第14条 全交流動力電源喪失対策設備

第16条 燃料体等の取扱施設及び貯蔵施設、第23条 計測制御系統施設

泊発電所3号炉 D B基準適合性 比較表

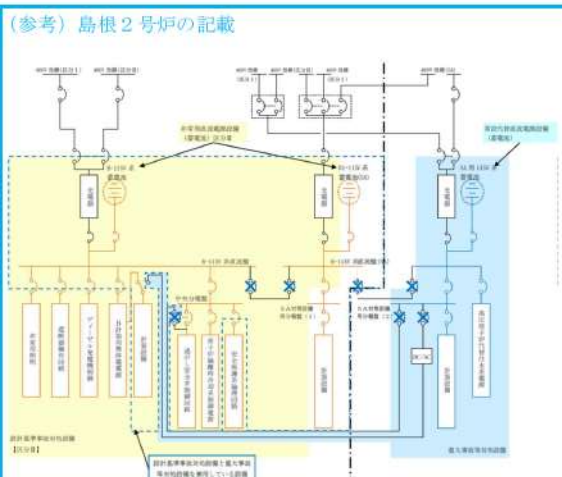
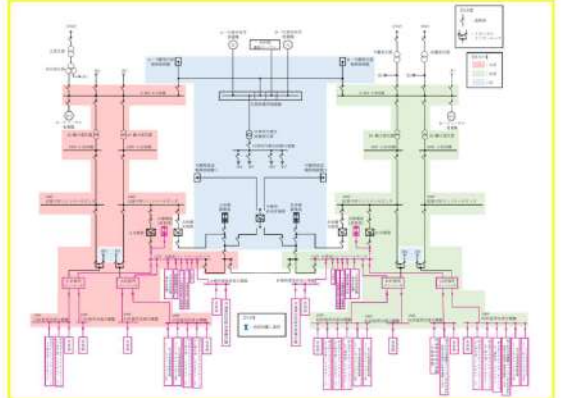
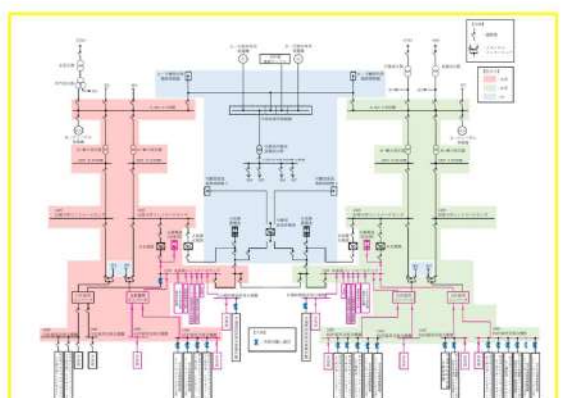
【大飯、女川】
 記載内容の相違
 ・島根2号炉審査実績の反映
 ・可搬型代替交流電源設備 (可搬型代替電源車) から電源供給を開始する時間について島根2号炉審査実績を反映して記載した

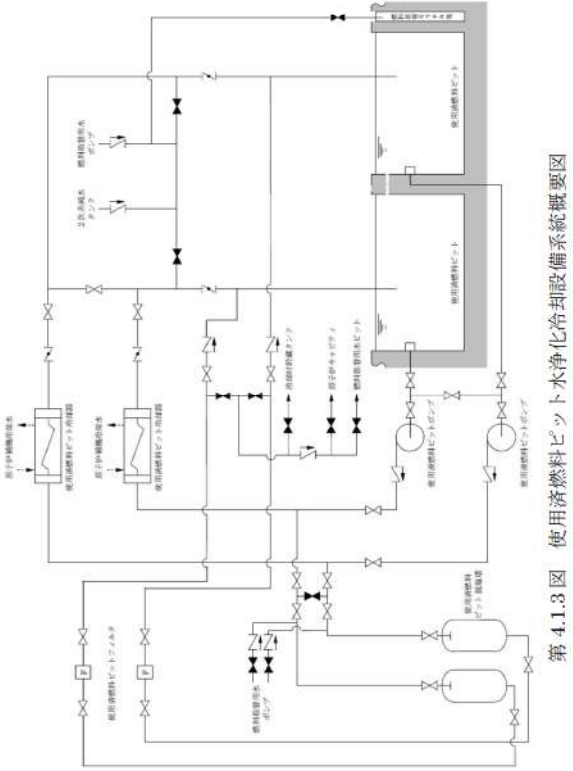
大飯発電所3/4号炉	女川原子力発電所2号炉	泊発電所3号炉	相違理由
<p>【まとめ資料作成範囲外のため。設置許可（令和3年5月）より引用】↓</p>  <p>第4.1.1.1図 燃料取扱設備配置図（その1）</p>	 <p>第4.1-1図 新燃料貯蔵庫及び使用済燃料プールの概要図</p>	 <p>第4.1.1図 燃料の貯蔵設備及び取扱設備概要図（その1）</p>	<p>■設備配置の相違</p> <ul style="list-style-type: none"> ・BWR(女川)においては、使用済燃料プールと原子炉圧力容器が同一の建屋内に設置されている。 ・PWR(泊)においては、原子炉容器と使用済燃料ピットが同じ建屋の分類ではあるが完全に隔離されている(別添1補足資料11参照)。 <p>■記載の適正化</p> <ul style="list-style-type: none"> ・図に建屋名称を追記した。

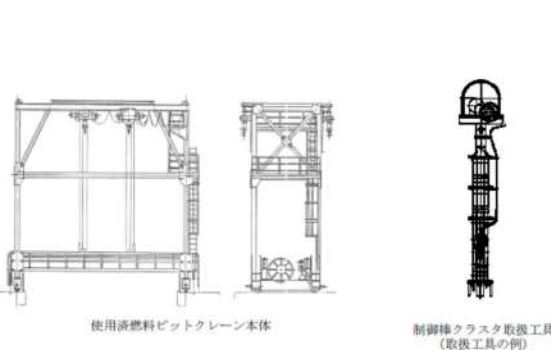
大飯発電所3/4号炉	女川原子力発電所2号炉	泊発電所3号炉	相違理由
<p>使用済燃料貯蔵施設上部 (大飯4号炉の例) 【使用済燃料貯蔵施設上部 (大飯4号炉の例)】</p>  <p>【補助建屋クレーン他 (大飯4号炉の例)】</p>  <p>【使用済燃料貯蔵施設とフェンスや手摺りの状況 (大飯3号炉の例)】</p> 	<p>使用済燃料プール周辺の主な作業としては、「燃料交換機又は原子炉建屋クレーンを使用した燃料集合体等の移送作業」、「燃料交換機を使用した原子炉圧力容器と使用済燃料プール内ラック間の内挿物等の移動及び使用済燃料輸送容器への使用済燃料集合体の移動作業」、「原子炉建屋クレーンを使用した使用済燃料輸送容器の移動及びプラント定期検査時の燃料取替床の床面における設備等の配置変更、搬入・搬出等」がある。</p> <p>女川2号炉の燃料取替床の状況を図3.2.1に示す。このうち、燃料交換機とその取扱設備、及び原子炉建屋クレーンとその取扱設備について、それぞれ図3.2.2、図3.2.3に示す。</p>  <p>図3.2.1 女川2号炉 燃料取替床 概要</p>	<p>使用済燃料ビット周辺の主な作業としては、「使用済燃料ビットクレーン又は燃料取扱棟クレーンを使用した燃料集合体等の移送作業」、「使用済燃料ビットクレーンを使用した使用済燃料ビット内ラックのセル間の内挿物等の移動及びキャスクへの使用済燃料集合体の移動作業」、「燃料取扱棟クレーンを使用したキャスクの移動及びプラント定期検査時の燃料取扱棟の床面における設備等の配置変更、搬入・搬出等」がある。</p> <p>泊3号炉の使用済燃料ビット周辺の状況を図3.2.1に示す。このうち、使用済燃料ビットクレーンとその取扱設備、及び燃料取扱棟クレーンとその取扱設備について、それぞれ図3.2.2、図3.2.3に示す。</p>  <p>使用済燃料ビットの周辺概略図</p> <p>①燃料取扱棟全体図</p> <p>②使用済燃料ビット上部</p> <p>③燃料取扱棟クレーン</p> <p>④使用済燃料ビット</p>	<p>相違理由</p> <ul style="list-style-type: none"> ■【女川】設備名称の相違 ■【女川】設備の相違 <ul style="list-style-type: none"> ・泊の使用済燃料ビットクレーンに本用途は無い。 ■記載の適正化 <ul style="list-style-type: none"> ・ラック全体を「ラック」、ラックの内燃料集合体1体分を「ラックのセル」と記載することとした。 ■記載の適正化 <ul style="list-style-type: none"> ・図面と写真の位置関係を明確化した。 ・写真に関しては設備間の位置関係が分かりやすいものに差替えた。
